ORD. N° : 1261
ANT. : Proyecto de diseño de pavimento participativo de la Calle Calama, entre Camino Internacional y Calle 5, Toconao.
MAT. : Envía observaciones a proyecto de diseño de pavimento participativo de la Calle Calama, entre Camino Internacional y Calle 5, Toconao.
ADJ. : No hay

**A : SERGIO MELO VERGARA
INGENIERO CIVIL**
**DE : ROBINSON ESPEJO CHEPILLO
JEFE (S) DEPARTAMENTO TÉCNICO DE CONSTRUCCIONES Y
URBANIZACIÓN.**

5. PLANOS

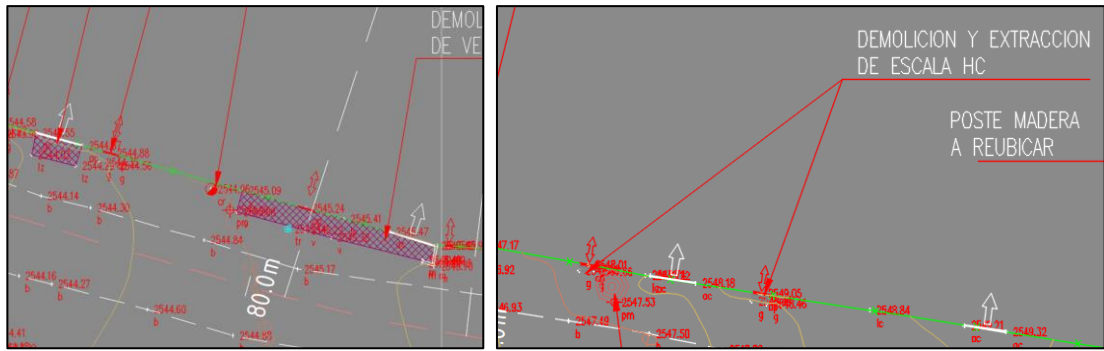
Presentar planos de manera independiente.

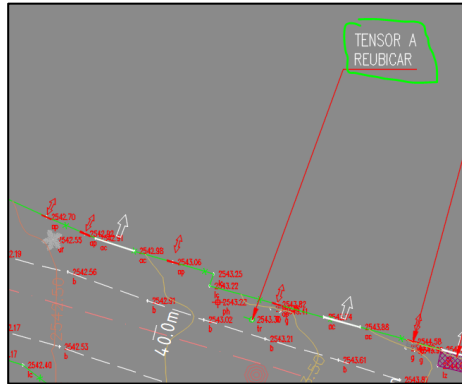
5.2.1. Acotar las dimensiones de superficie a demoler y el área. Además, debe cuantificar la demolición de "Escala HC"

5.2.2. Indicar "Poste con tensor"

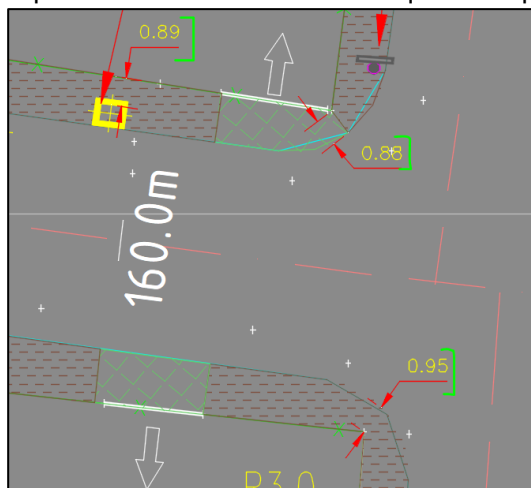
5.3.1. Acotar largo y ancho de calzada, ancho aceras, largo soleras normales, rebajadas y recostadas.

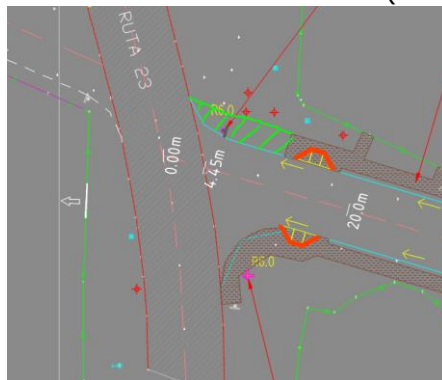
5.3.2. Verificar que se cumplan los anchos mínimos requeridos para accesibilidad universal.

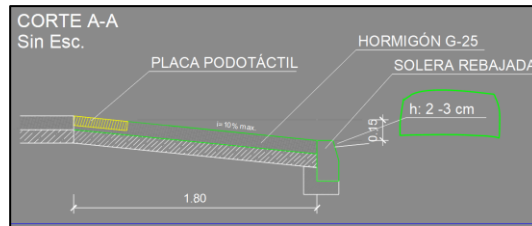
5.3.3. Extender acera norte hasta Camino Internacional (Ruta 23)

5.3.4. Incorporar para la calzada un mejoramiento de 35cm por SST elevadas más 15cm de mejoramiento en reemplazo de la impermeabilización, resultando en un mejoramiento total de 50cm bajo la sub base. Esto reemplaza el mejoramiento de 45 cm indicado en la tabla 3 de la memoria de diseño.

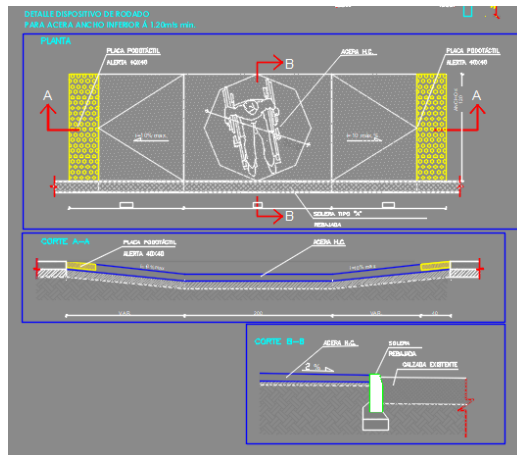
5.3.5. Corregir plinto en corte el A-A

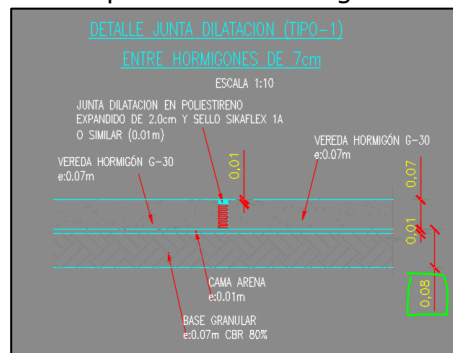
5.3.6. Eliminar detalle de dispositivo de rodado de vereda angosta, a menos que proyecte uno.

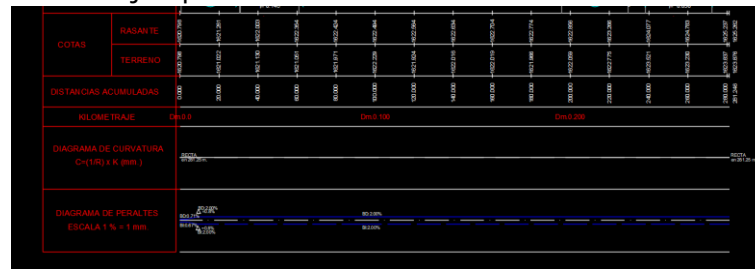
5.3.7. Corregir en los detalles el espesor de la base granular.

5.3.8. Diferenciar soleras normales, rebajadas y/o recostadas en simbología y planta.
